Number	G10-2
Score	95 / 487
Rank	30位

部品実装割合

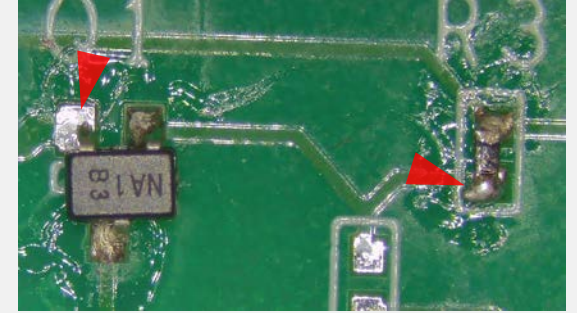
サイドのはみ出し
IPC-A-610G 8.3.2を参照

はんだ不足&はんだ過多
IPC-A-610G 8.3.5, 8.3.2を参照

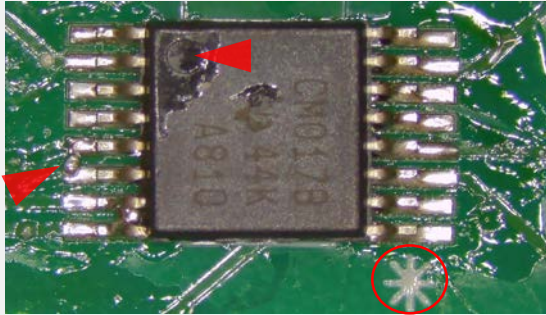
はんだブリッジ&取付方向相違
IPC-A-610G 5.2.7.2, 7.1.1.1を参照

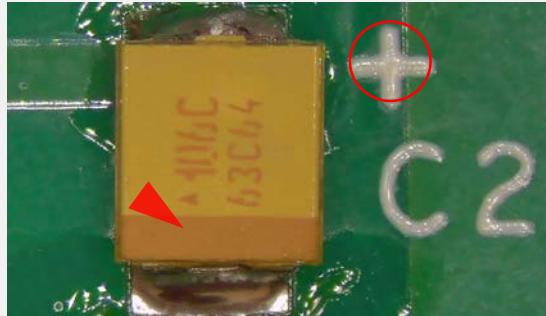
取付方向相違
IPC-A-610G 7.1.1.1を参照
